Keuringsverslag van een elektrische laagspanning- en zeer lage spanningsinstallatie

NIET CONFORM

Straatnaam Veldstraat
Huisnummer 30
Busnummer
Postcode 2960
Gemeente BRECHT
Land België

Controlebezoek van een oude huishoudelijke elektrische installatie van een wooneenheid bij verkoop op vraag van de verkoper volgens (KB 08/09/2019) - AREI Boek 1- 8.4.2. en 8.2.1. en 4.2.4.3.

Afbeelding schakel- en verdeelbord:

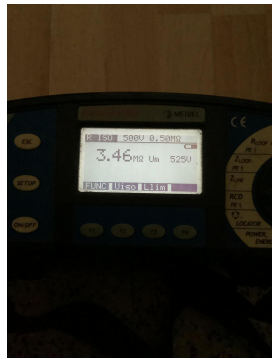
- I2.05 De spreidingsweerstand is groter dan 100 ohm. (Boek 1 Onderafdeling 4.2.3.2.)
- I5.01 De aanduiding van de stroomkringen en/of apparatuur, aansluitklemmen, enz dient aangebracht of vervolledigd te worden. (Boek 1 Onderafdeling 3.1.3.1. en 3.1.3.3.A. en 5.1.6.1)

- I5.11 Niet gebruikte invoeringen van het verdeelbord zijn niet correct of onvoldoende afgedicht. (Boek 1 Afdeling 5.1.4. en 4.2.2.3.)
- I5.14 De nominale spanning dient duidelijk vermeld te worden op een oordeelkundig gekozen plaats. (Boek 1 Onderafdeling 3.1.3.3.)

- I8.08 De geleiders van het type VOB moeten in daarvoor bestemde buizen, kabelgoten geïnstalleerd worden. (Boek 1 Onderafdeling 5.2.9.3. en 5.2.9.6.)
- I8.09 Bij aansluiting van meeraderige geleiders dient men aangepaste adereindhulzen te gebruiken. (Boek 1 Onderafdeling 5.2.6.1. en 1.4.1.2.)

- I8.14 Elektrische leidingen zijn niet ingevoerd, zodat een continue bescherming verzekerd is. (Boek 1 Onderafdeling 5.2.6.1.)
- I8.21 Kabeldoorvoeren uit te voeren met wartels of gelijkwaardig bescherming. (Boek 1 Onderafdeling 5.2.6.1.)

- I9.02 Loshangende schakelaars, contactdozen en/of aftakdozen dienen degelijk bevestigd te worden. (Boek 1 Afdeling 1.4.1. & 1.4.2)
- I9.07 Niet alle contactdozen op LS zijn kinderveilig conform NBN C 61-112-1:2017. (Boek 1 Onderafdeling 1.4.2.3. en 5.3.5.2.)

Ontbrekende afdekplaatjes
